**INFORME DE HITO DE CONTROL**  
**N° 053-2020-OCI/0375-SCC**

**EJECUCIÓN Y SUPERVISIÓN DE LA OBRA:**  
**“REHABILITACIÓN DEL SISTEMA DE SANEAMIENTO BÁSICO**  
**DE LA LOCALIDAD DE SAN JUAN DE TAPUSCA, DEL**  
**DISTRITO DE PUCARÁ, PROVINCIA DE JAÉN, REGIÓN**  
**CAJAMARCA, AFECTADA POR EL FENÓMENO DEL NIÑO**  
**COSTERO”**

**HITO DE CONTROL N° 4 - EJECUCIÓN DE LA OBRA**

Imagen n.° 5

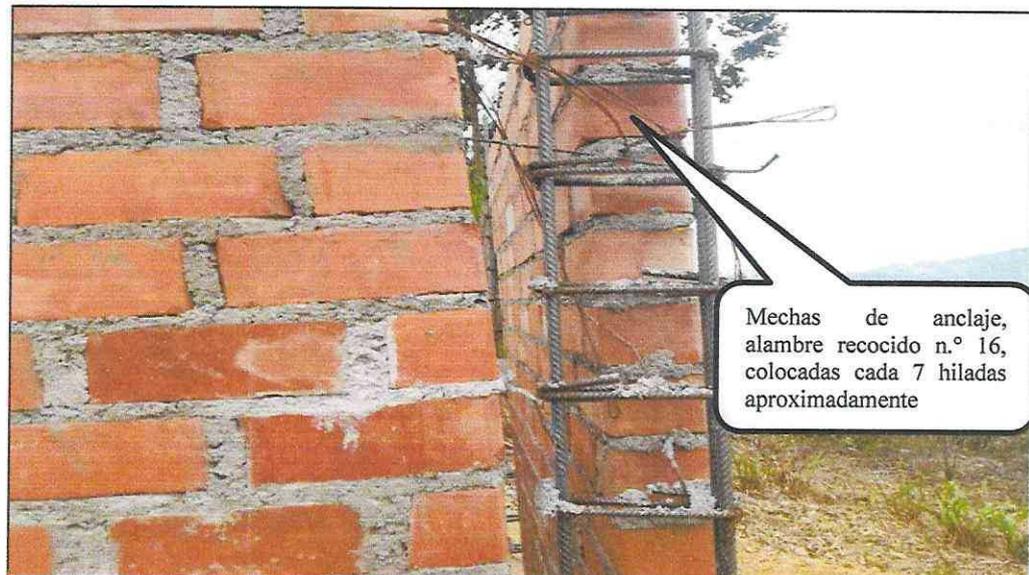
- d. Para la conexión columna - albañilería (muro) de los módulos de las unidades básicas de saneamiento (UBS), el consorcio ingenieros está empleando la **conexión a ras**, para lo cual está utilizando como mechas de anclaje alambre recocido n.° 8 (4.20mm) y alambre recocido n.° 16 (1.65mm), cada siete (7) hiladas de ladrillo aproximadamente.

Albañilería de UBS, con mechas de anclaje de alambre recocido n.° 16, colocadas aproximadamente, cada 7 hiladas de ladrillo

Imagen n.º 9  
Plano de Biodigestor

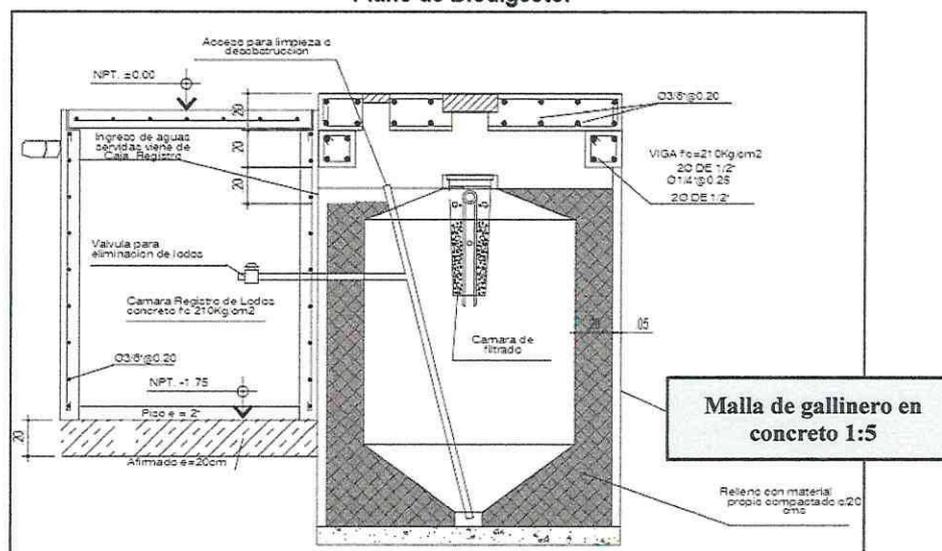
- f. No se ha ejecutado la malla de gallinero en concreto 1:5, e = 5cm de espesor alrededor del biodigestor, la cual se presume fue considerada por el proyectista para contrarrestar la presión lateral del suelo y prolongar la vida útil del elemento.

Así mismo, de la inspección física a la obra se pudo constatar que el suelo alrededor del biodigestor es un suelo arcilloso, catalogado como un suelo expansivo que presenta expansión y contracción; es decir, genera cambios de volumen, cuando varía su humedad o contenido de agua, siendo éste un riesgo para la estructura del biodigestor.

Así mismo, en el plano Unidad básica de saneamiento tipo 02 - distribución primer nivel corte A-A, elevación E-1; Lámina UBS-02; detalle UBS - biodigestor corte B-B, se visualiza, que el biodigestor se encuentra rodeado por una malla de gallinero recubierto por concreto 1:5 en un espesor de 5 cm, tal y como se aprecia a continuación:

Imagen n.º 11  
 Detalle de sección de zanja para tubería, Lámina LC-PP-01

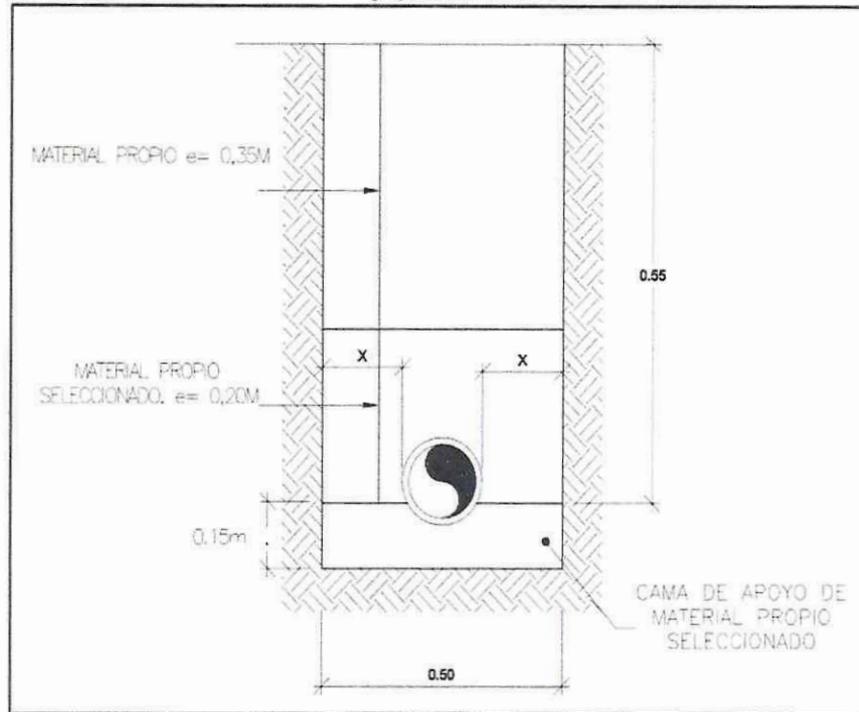
Ahora bien, de los planos del expediente técnico de obra; en la Lámina LC-PP-01, se detalla la sección de zanja para tubería de 0.70 x 0.50 m, conforme se muestra a continuación:

Sobre el particular, respecto a la profundidad de zanja, la comisión de control concurrente ha determinado una profundidad promedio de 0.54m, a la cual si le agregamos el espesor de 0.15m de cama de apoyo y el espesor de tubería de 0.05m (1 ½") se obtiene una **profundidad promedio de 0.74m**, estando por encima de la profundidad indicada en los planos del expediente técnico de la obra, que indica 0.70m; sin embargo, respecto al ancho de la zanja, la comisión de control concurrente ha determinado un **ancho promedio de 0.41m**, dimensión que se encuentra por debajo de lo indicado en los planos del expediente técnico de obra que indica un **ancho de 0.50m**.
